改善箇所説明

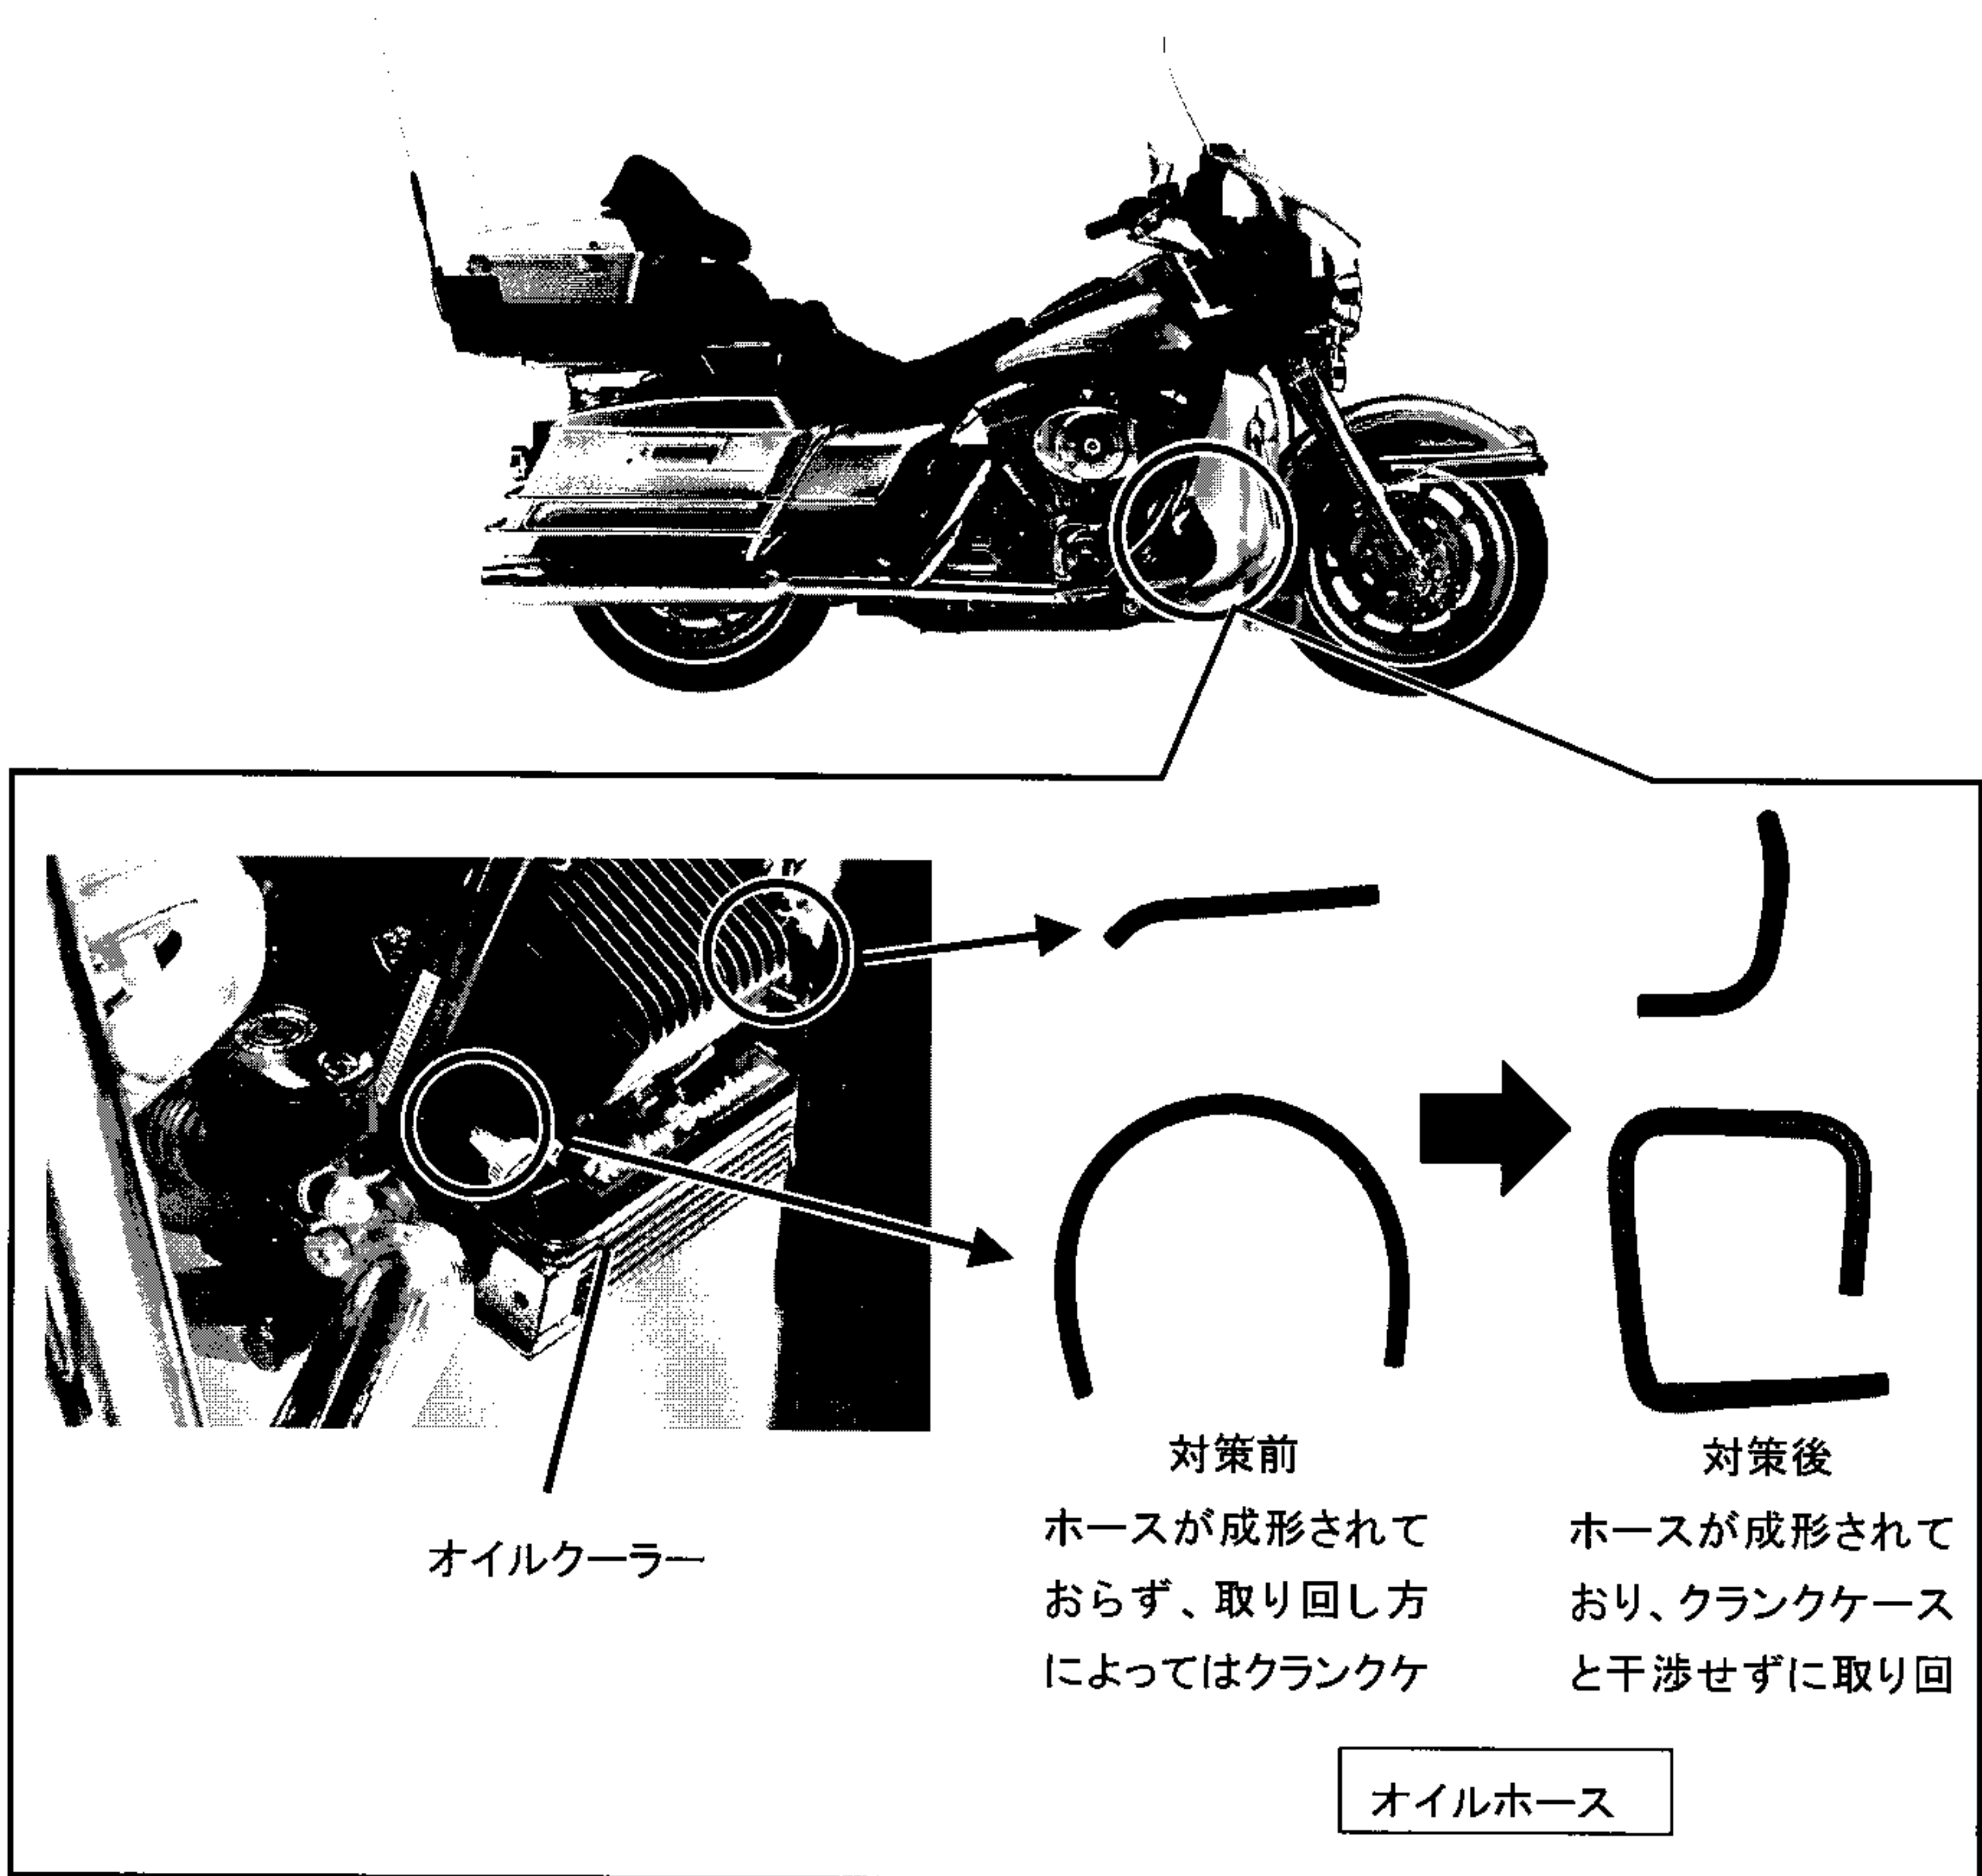
基準不適合箇所

ディーラー・オプションのプレミアム・オイルクーラーキット装着車において、オイルホースの取り回しが不適切なため、当該ホースが原動機の振動によりクランクケースと干渉して摩耗することがある。そのため、当該ホースが破損してエンジンオイルが漏れるおそれがある。

改善内容

全車両、当該オイルホースを対策品と交換する。

識別

オイルホースの形状が異なっている。
